**Commission économique pour l'Europe****Comité des transports intérieurs****Forum mondial de l'harmonisation  
des Règlements concernant les véhicules****169<sup>e</sup> session**

**Accord de 1958 – Examen de projets d'amendements  
à des Règlements existants, présentés par le GRRF****Proposition de série 01 d'amendements au Règlement n° 13-H  
(Freins des véhicules des catégories M<sub>1</sub> et N<sub>1</sub>)****Communication du Groupe de travail en matière de roulement  
et de freinage\***

*Marque d'homologation et texte du paragraphe du modèle A, lire :*

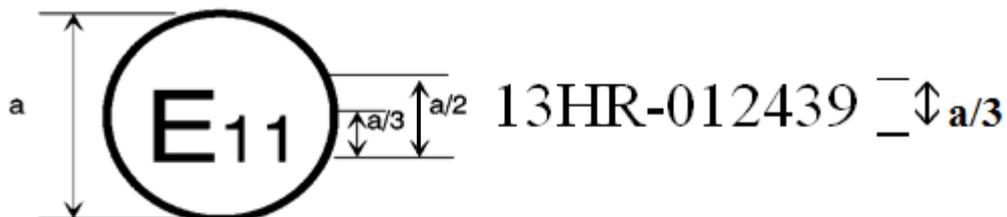
La marque d'homologation ci-dessus, apposée sur un véhicule, indique que le type de ce véhicule a été homologué au Royaume-Uni (E11), en ce qui concerne le dispositif de freinage, en application du Règlement n° 13-H, sous le numéro d'homologation 012439. Les deux premiers chiffres du numéro d'homologation indiquent que l'homologation a été délivrée conformément aux prescriptions du Règlement n° 13-H modifié par la série 01 d'amendements. ».
